改善箇所説明図

【ショベル・ローダ】

【フォーク・リフト】

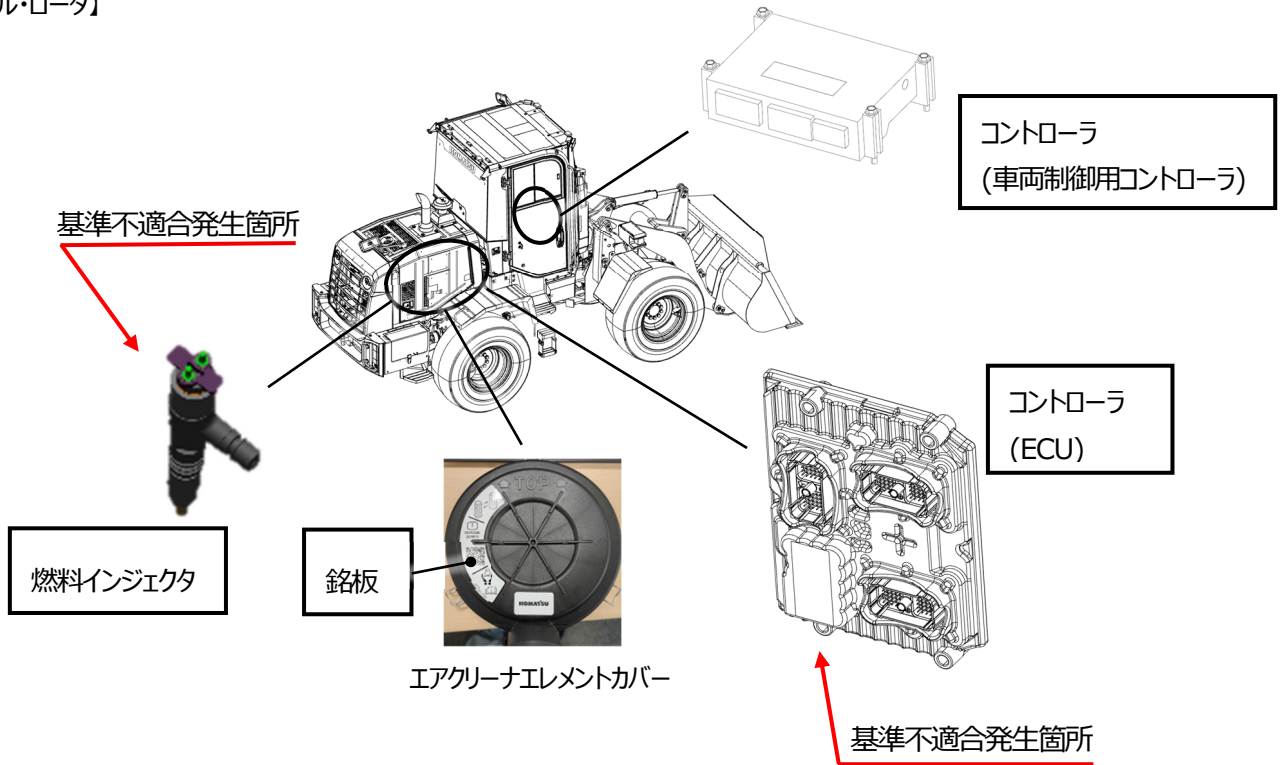
ショベル・ローダ等において、設計検討が不十分なため、

①経時劣化により燃料インジェクタの噴射ノズルが摩耗し、燃料噴射量が増加する

②可変ターボ内部にダスト等が付着することで空気供給効率が低下する

③MAF センサ※のセンシング部にエアクリーナで捕捉しきれなかったダストが付着し、実際よりも多い空気流量として誤認識することがある。そのため、そのまま使用を続けると、これらの不具合が複合的に作用して空燃比が低下し、煤の発生が増加して、PM (粒子状物質) の排出量が保安基準を超過するおそれがある。

改善措置の内容：

全車両、以下の対策を行う。

- ①燃料インジェクタを対策品に交換する。
- ②コントローラのプログラムを対策プログラムに書き換える。
- ③取扱説明書に MAF センサ自動補正の運転方法を追加する。
- ④エアクリーナエレメントカバーに MAF センサ自動補正の実施を促す銘板を貼り付ける。

識別：

エアクリーナエレメントカバーに貼り付けた銘板の有無で識別する。

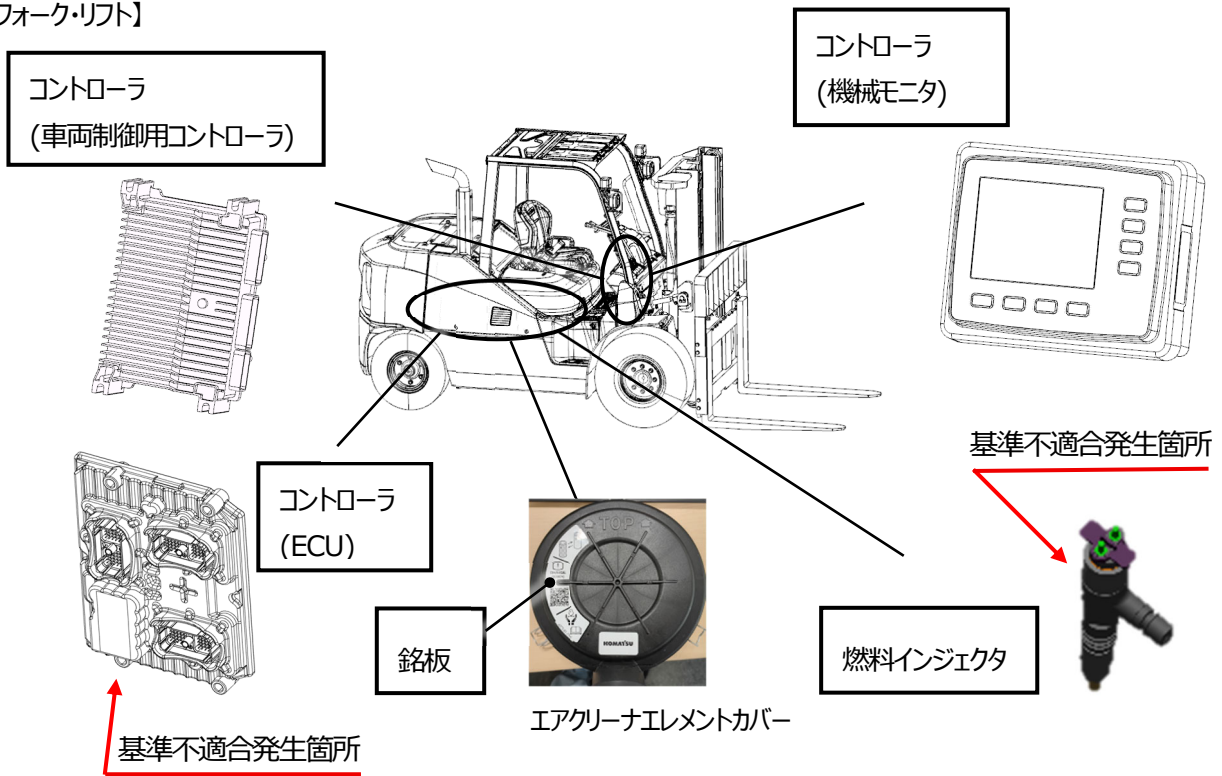
ショベル・ローダ等において、設計検討が不十分なため、

- ①経時劣化により燃料インジェクタの噴射ノズルが摩耗し、燃料噴射量が増加する
- ②可変ターボ内部にダスト等が付着することで空気供給効率が低下する
- ③MAF センサ※のセンシング部にエアクリナーで捕捉しきれなかったダストが付着し、実際よりも多い空気流量として誤認識することがある。そのため、そのまま使用を続けると、これらの不具合が複合的に作用して空燃比が低下し、煤の発生が増加して、PM（粒子状物質）の排出量が保安基準を超過するおそれがある。

改善措置の内容：

全車両、以下の対策を行う。

- ①燃料インジェクタを対策品に交換する。
- ②コントローラのプログラムを対策プログラムに書き換える。
- ③取扱説明書に MAF センサ自動補正の運転方法を追加する。
- ④エアクリナーエレメントカバーに MAF センサ自動補正の実施を促す銘板を貼り付ける。

識別：

エアクリナーエレメントカバーに貼り付けた銘板の有無で識別する。
